Moje kratke pripombe glede nekaterih hidrogeoloških težav pri gradnji podzemne garaže izpod tržnice

V mojih pripombah se zelo jedrnato omejujem izključno zgolj na nekatere hidrogeološke težave ter njihove posledice pri gradnji podzemne garaže izpod tržnice. Pri tem se opiram na podatke, preglednice ter slike iz »Študije vplivov gradnje Ljubljanske tržnice na podzemne vode« (Projekt 210446; Dokument 210446_Lit_3DGGHG; Različica; 24.03.2025), ki jo je izdelala **ELEA iC projektiranje in svetovanje d.o.o.; 1000 Ljubljana**, po naročilu investitorja **Mestne občine Ljubljana**.

Slika 11: Prečni prerez obravnavanega območja s prikazom vodonosnih plasti, diafragme in okoliških objektov ter reinterpretiranim visokim nivojem podzemen vode.

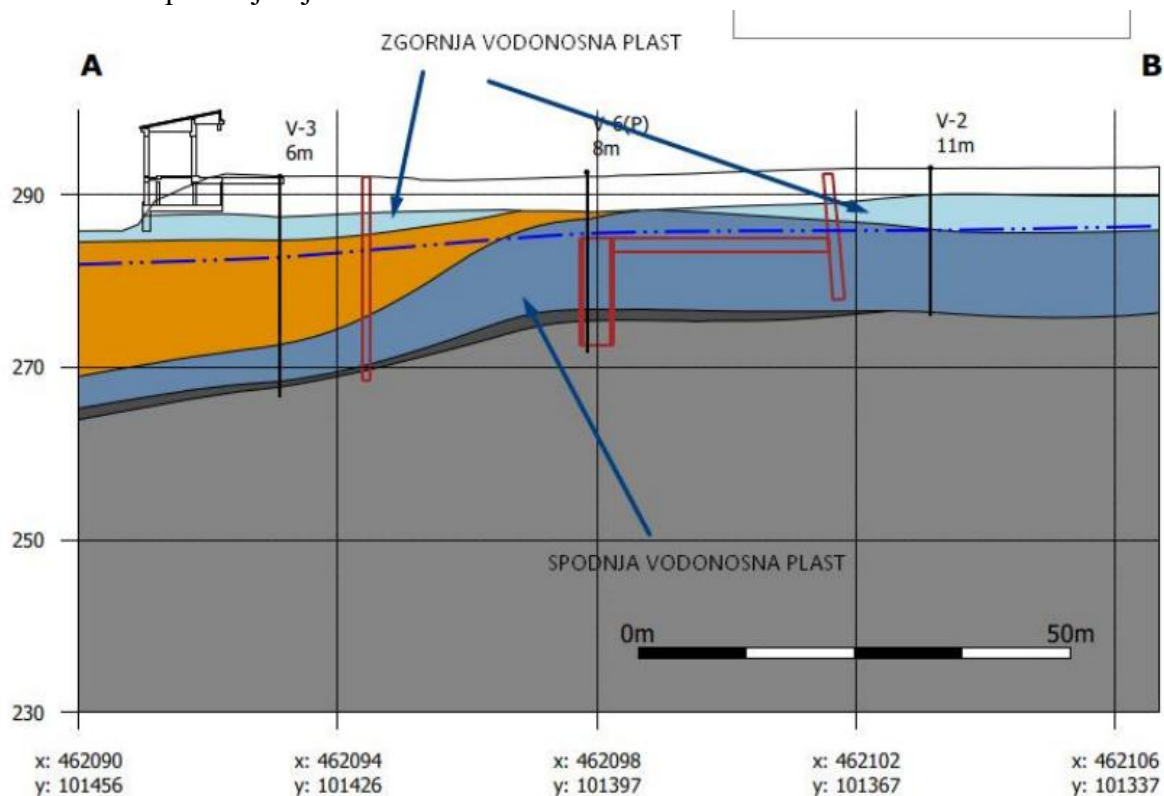
Gradnja predvidene podzemne garaže (glej: sliko 8) posega v območje vodonosnih, raznoliko sestavljenih, proti Ljubljani nagnjenih, tektonsko zdrobljenih geoloških plasti in posledično v območje izredno lokalno raznolikih slabih nosilnosti tal Ljubljanskega polja (glej: Preglednica 2 ter slike 11 in 17) na področju varstvenih območij pitne vode, vzdolž severnega vznožja tektonsko zdrobljenega, plazovitega Grajskega hriba.

Padavinske vode s tega severnega plazovitega pobočja Grajskega hriba se trenutno izcejajo ter tečejo kot podtalnica skoraj nemoteno v območju izpod tržnice in izpod betonskega korita Ljubljani proti severu, v okoli 120 m širokemu in okoli 14 m visokemu pretočnemu, peščenemu in zaglinjenemu prodnatemu profilu. Ker so izpod Grajskega hriba ter tržnice v smeri proti Ljubljani, namočene temeljne geološke plasti iz zaglinjenega proda ter iz preperlega in razpokanega peščenjaka, relativno precej strmo nagnjene, se že sedaj na

Z vgradnjo južne stene podzemne garaže v sedanji pretočni profil podtalnice pravokotno na severno smer pretoka, se bo posledično to hudo zajezeno podtalnico prisililo, da bo obojestransko skrenila in zaobšla levo in desno podzemno garažo (z dvakratno 90 - stopinjsko spremembo njene smeri) in si bočno skozi stranske številne ozke vrzeli ter izpod pilotiranih temeljev obstoječih zgradb poiskala novo pot v stari smeri toka. Ker bo količina pretoka (skozi na okoli 1/5 zmanjšani pretočni profil) enaka, to pomeni, da se bo (brez upoštevanja dodatnih hudih izgub zaradi sprememb smeri), morala tudi petkratno povečati pretočna hitrost podtalnice. S tem ustreznim zvišanjem kinetične energije bo torej podtalnica močnejše izpirala temelje in pilote zgradb, kakor tudi vznožje plazovitega Grajskega hriba in erodirala ter odnašala fine frakcije zemljin (piping), kar lahko omogoči zdrs celotnega plazovitega severnega pobočja Grajskega hriba proti Ljubljani z vsemi to zadevnimi posledicami (glej: slika 19).

Slika 16: Lokacije vrtin za geotehnične raziskave na območju posega (vir: /13/)

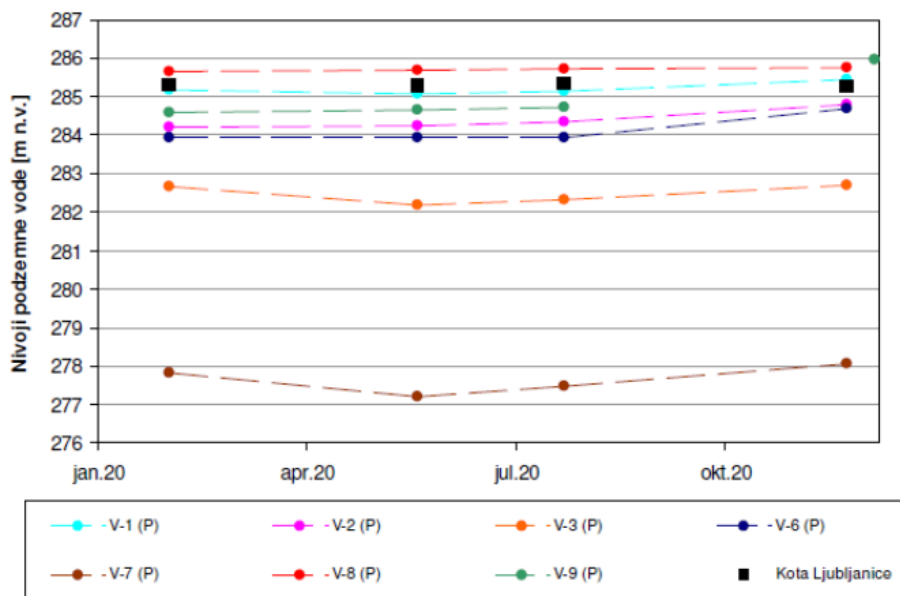
Za hidrogeološki 3D model so izdelovalci študije v vrtinah sicer merili različne nivoje gladin podtalnice, vendar pa niso merili njene količinske izdatnosti, potrebne za določanje potrebnega števila ter ustreznih lokacij črpališč, moči in višinske zmogljivosti črpalk, potrebnih premerov ter globine vodnjakov, dimenzij odvodnih cevi itd. (glej: slike 11, 16, 21, 23, 28 in 29)
